PRÉFECTURE DE L'AIN
45, avenue Alsace Lorraine
01 000 BOURG-EN-BRESSE

Objet : Avis du bureau CLE de la Basse Vallée de l'Ain

Dossier : Porter à connaissances – Projet de nouvelle centrale hydroélectrique à Oussiat

Le 2 février 2023,

5.5.2 En cas de crue centennale

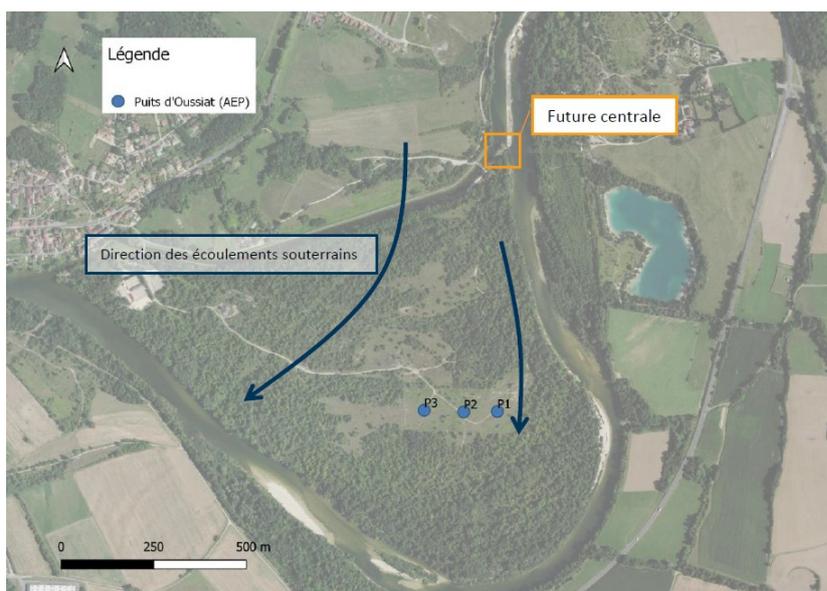
Lors d'une crue centennale, la future centrale entraînera une hausse locale du niveau d'eau de l'ordre de 7 cm maximum. L'impact de l'exhaussement du niveau d'eau dû à la nouvelle centrale est très limité et localisé. Le seuil va avoir pour effet de reporter plutôt la rehausse du niveau d'eau en rive droite (aucun enjeu en RD > champ d'expansion de crues préservé).
